DIRECTION DE L'ÉVALUATION ENVIRONNEMENTALE DES PROJETS HYDRIQUES ET INDUSTRIELS

Rapport d'analyse environnementale de la demande de soustraction à la procédure d'évaluation et d'examen des impacts sur l'environnement du projet de stabilisation du talus de la rivière Salvail, sur le territoire de la municipalité de Saint-Jude par la Municipalité de Saint-Jude

Dossier 3216-02-043

Le 24 mai 2013

FIGURE 2 COUPES TYPES DES OUVRAGES À CONSTRUIRE

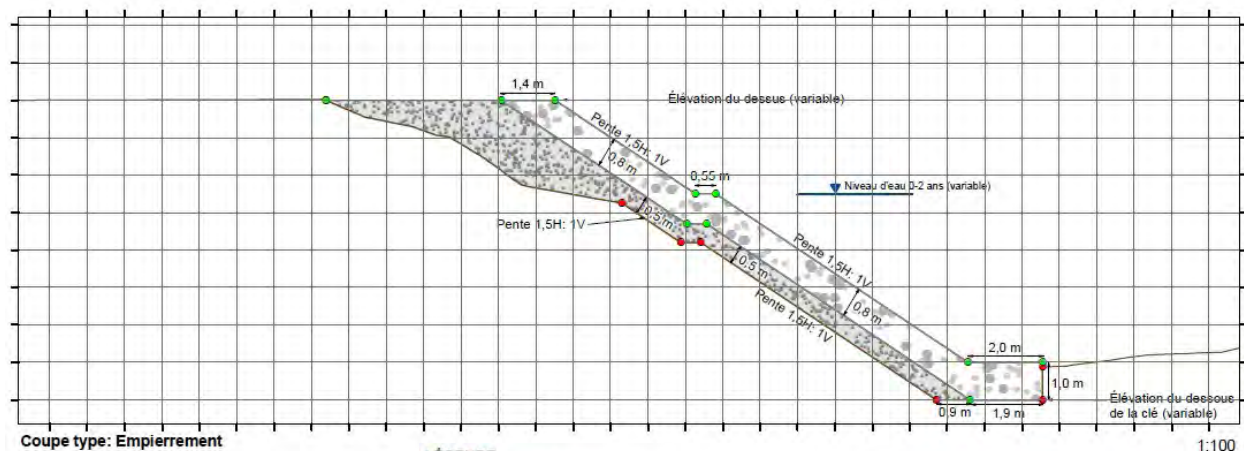
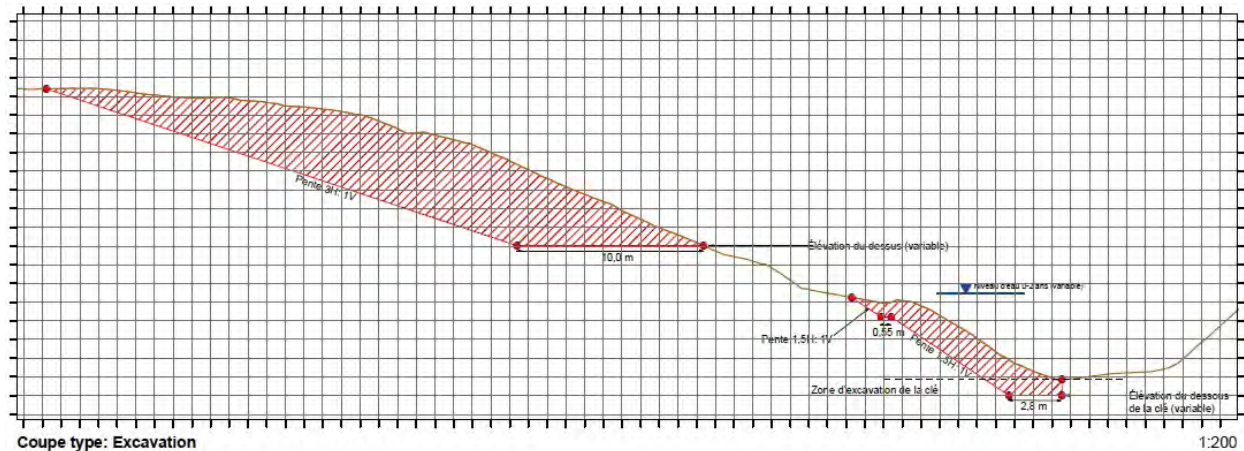
Le concept de stabilisation proposé par la SGG repose essentiellement sur le reprofilage de la pente en retirant la surcharge de sol au sommet des talus. On décharge alors la partie supérieure du talus pour rééquilibrer la pente. Le nouveau profil de pente nécessite d'être protégée à la base pour prévenir un déséquilibre dû à l'érosion fluviale (figure 2).

La première étape des travaux de stabilisation aux 3 sites concernés consiste à réaliser l'excavation du sommet du talus pour le décharger du poids des sols et adoucir la pente jusqu'à une proportion de 3H :1V. L'excavation se fait à partir du sommet en descendant vers le cours d'eau (figure 2). Cette façon de procéder minimise les interventions dans le milieu hydrique puisque l'essentiel des travaux est réalisé en haut de versant. Cette méthode de travail a beaucoup moins d'impacts sur l'environnement que la mise en place d'un contre-poids à la base du talus.

Selon la coupe type (figure 2), la clé de l'enrochement aura une épaisseur minimale d'un mètre et une longueur d'environ deux mètres. Cette clé sera encastrée dans le talus et mise en place sous la limite d'inondation de récurrence 2 ans. Dans la mesure du possible, le lit de la rivière ne sera pas excavé puisque la clé sera incluse dans le talus en retrait de la section d'écoulement du cours d'eau.

Il est difficile de mettre en place une membrane géotextile dans l'eau. Aussi, le calibre des pierres utilisées pour concevoir la clé agira également comme filtre. Le calibre de la pierre filtre déposée sur l'argile sera composé de pierres 0-400 millimètre (mm) avec un D_{50} de 200 mm sur une épaisseur d'au moins 500 mm. Cette pierre filtre sera recouverte de pierres de carapace de calibre 300-500 mm (D_{50} de 400 mm) sur une épaisseur minimale de 800 mm jusqu'à la cote altimétrique correspondant à la limite d'inondation de récurrence 0-100 ans plus 10 % pour tenir compte des changements climatiques.

La méthode choisie pour stabiliser le talus prévoit un reprofilage de pente par excavation et la mise en place d'une carapace de protection en enrochement au pied du talus. Ces ouvrages ont deux fonctions principales. Dans un premier temps, ils servent à éliminer la surcharge du sommet de talus. Ensuite, la carapace en enrochement protège le pied de talus de l'érosion susceptible de déstabiliser le talus dans le futur.

Selon les échanges tenus avec le SGG à propos de l'ingénierie des ouvrages proposés, ceux-ci ont été conçus dans les règles de l'art et devraient assurer la stabilité du talus.

FIGURE 3. LOCALISATION DU SITE 2

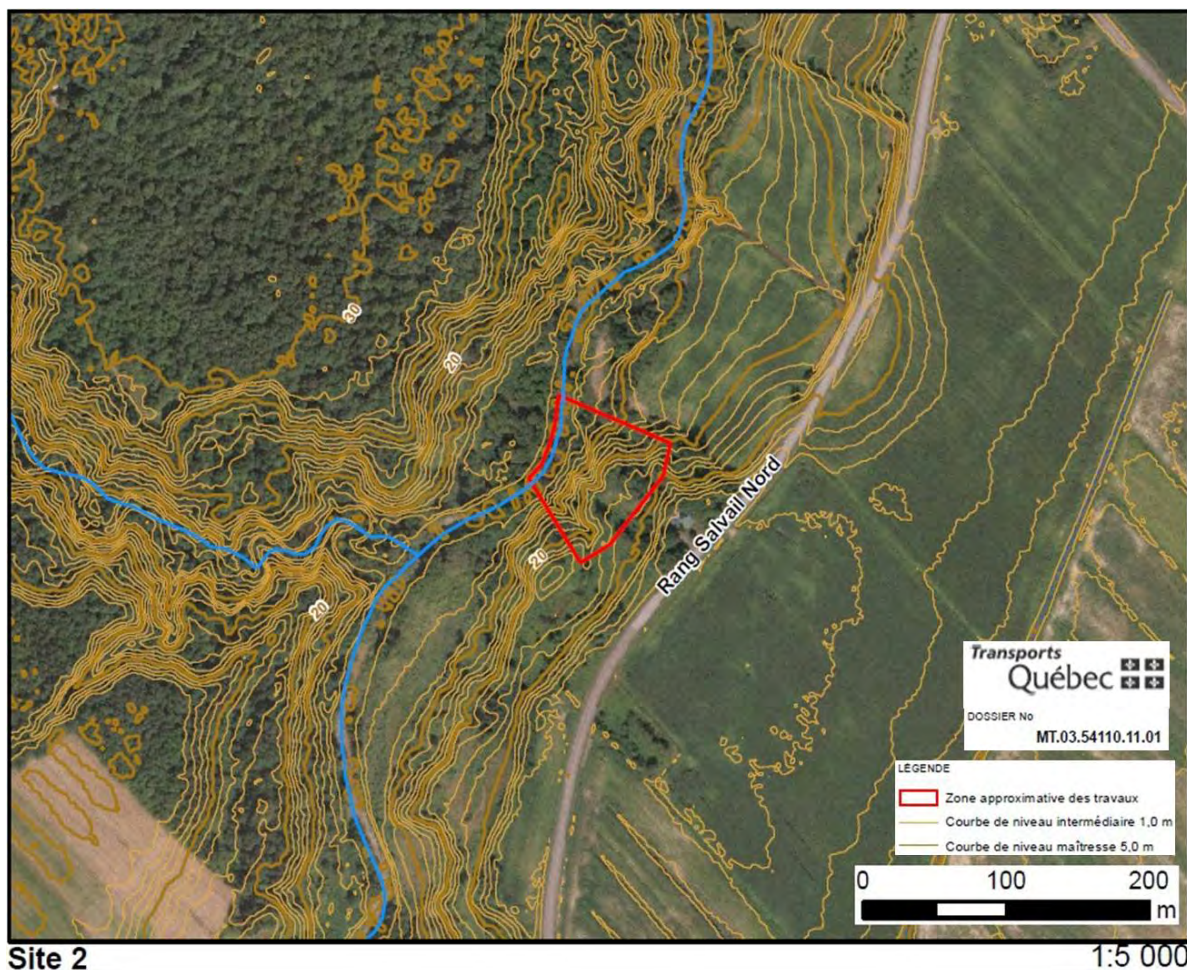
Site 2 – 2095 rang Salvail-Nord (figures 1 et 3)

Le site 2 borde la rivière Salvail au chaînage 3+850m (2095 rang Salvail-Nord). À cet endroit, les travaux consistent dans un premier temps à décharger le sommet de talus, pour ensuite encastrer une protection contre l'érosion en pied de talus. Les études géotechniques et hydrauliques sont terminées et les plans et devis sont actuellement en cours de réalisation. Les travaux sont prévus à l'été 2013. La longueur d'intervention dans la zone d'inondation de récurrence 2 ans dans la rivière Salvail est ici de 120 m.

FIGURE 4. LOCALISATION DU SITE 3

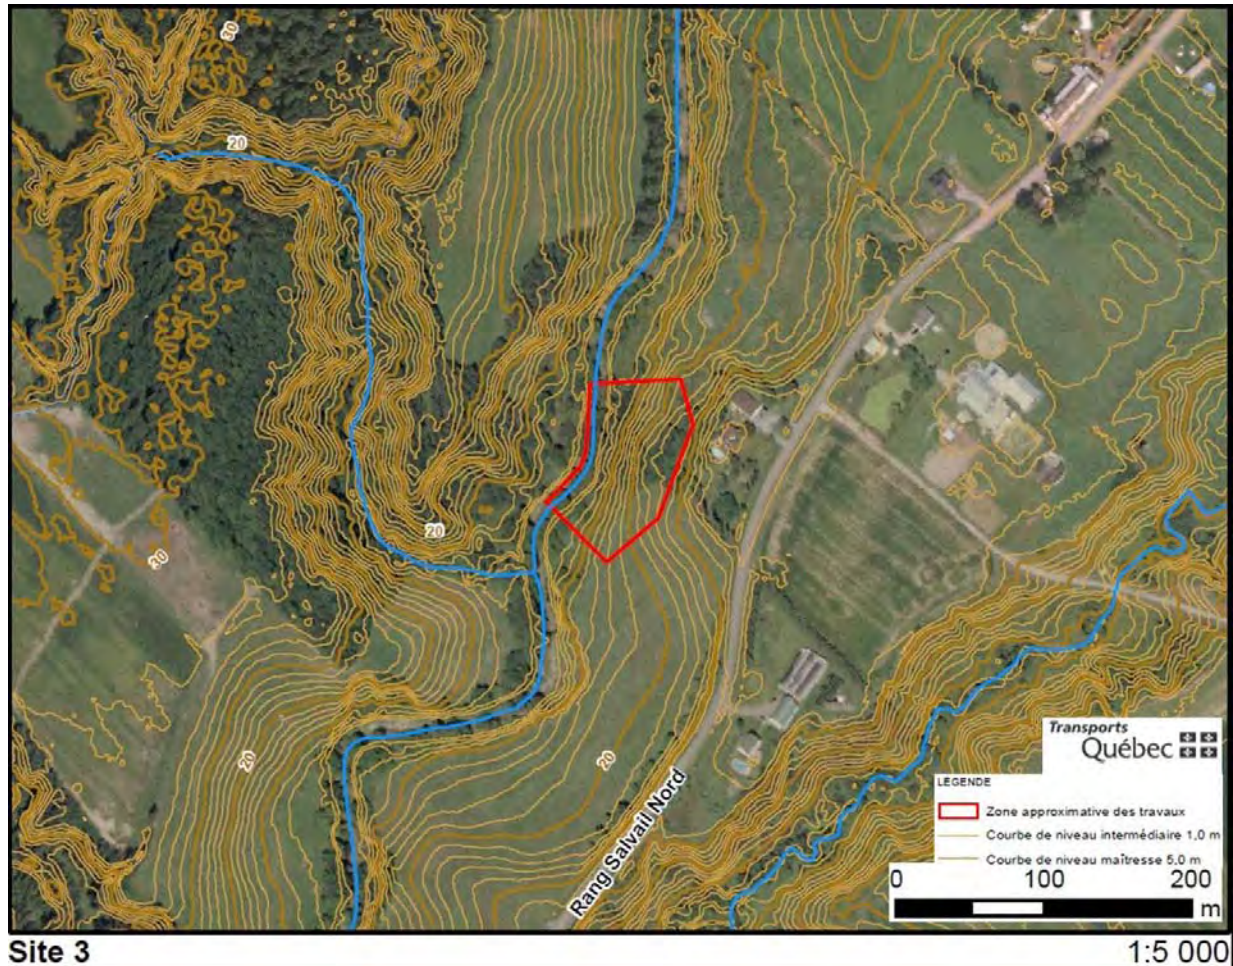
Site 3 – 1745, 1854 et 1860 rang Salvail-Nord (figures 1 et 4)

Le site 3 est localisé en bordure de la rivière Salvail au chaînage 4+900m (rang Salvail-Nord), soit à environ un kilomètre en aval du village de Saint-Jude. À cet endroit, les travaux seront similaires au site 2. Ils consistent dans un premier temps à décharger le sommet de talus, pour ensuite encadrer une protection contre l'érosion en pied de talus. Les études géotechniques et hydrauliques sont terminées et les plans et devis sont actuellement en cours de réalisation. Les travaux sont prévus à l'été 2013. La longueur d'intervention dans la zone d'inondation de récurrence 2 ans dans la rivière Salvail est ici d'environ 100 m.

FIGURE 5. LOCALISATION DU SITE 21

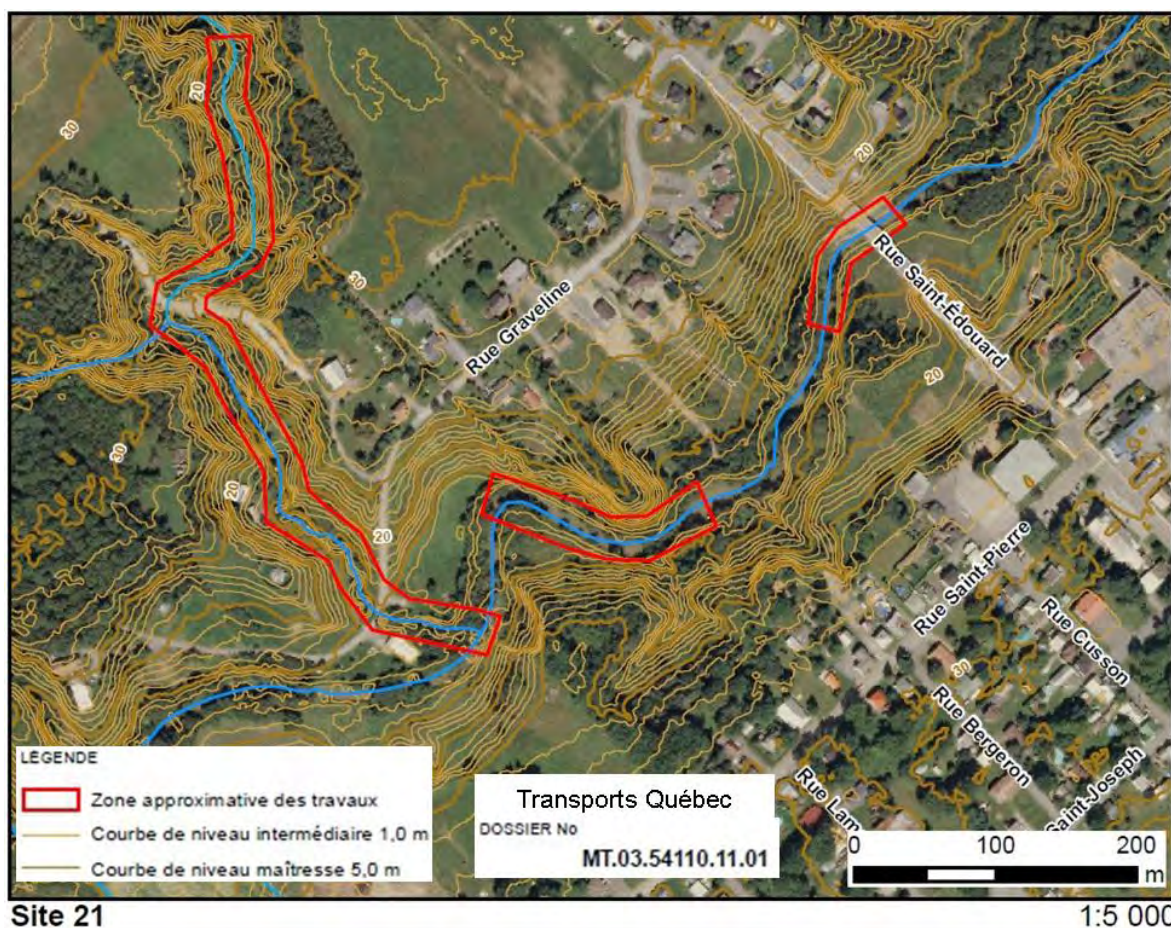
Site 21 – Rue Graveline (figures 1 et 5)

Les travaux prévus au site 21 sont localisés dans le village de Saint-Jude, à l'extrémité ouest et au sud de la rue Graveline. Les résultats de l'étude géotechnique ainsi qu'un glissement de terrain survenu au printemps 2011 au site 6 (figure 1), confirment que les travaux au site 21 doivent être étendus en direction amont du ruisseau des Trois-Arpents² vers le site 20. De plus, pour les mêmes raisons, le site 7 en bordure de la rivière Salvail est désormais inclus dans la description des travaux du site 21 ainsi qu'un tronçon de talus de part et d'autre du pont de la rue Saint-Edouard (figure 5).

En somme, le site 21 englobe désormais l'ensemble des secteurs compris dans les zones identifiées en rouge à la figure 5.

Aux sites 20 et 21, le ruisseau des Trois-Arpents forme un ravin étroit. À cet endroit, les travaux devraient consister en un rehaussement de lit, pour ensuite recouvrir le tout d'une carapace hydraulique en pierre. Pour ce qui est de la portion du site 21 touchant à la rivière Salvail, ainsi que ceux pour le site 7 et du pont, les travaux devraient consister dans un premier temps à décharger le sommet de talus, pour ensuite encastrier une protection contre l'érosion en enrochement au pied du talus. La longueur d'intervention dans la zone d'inondation de récurrence 2 ans dans la rivière Salvail pour l'ensemble des travaux du site 21 est de 280 m.

Toutefois, comme les études géotechnique et hydraulique ne sont pas encore terminées, le design n'est pas encore définitif. Les études géotechnique et hydraulique devraient se compléter au début de l'été 2013, afin que les plans et devis puissent être produits pour la fin de l'été 2013. Les travaux seront réalisés à l'hiver 2013-2014.
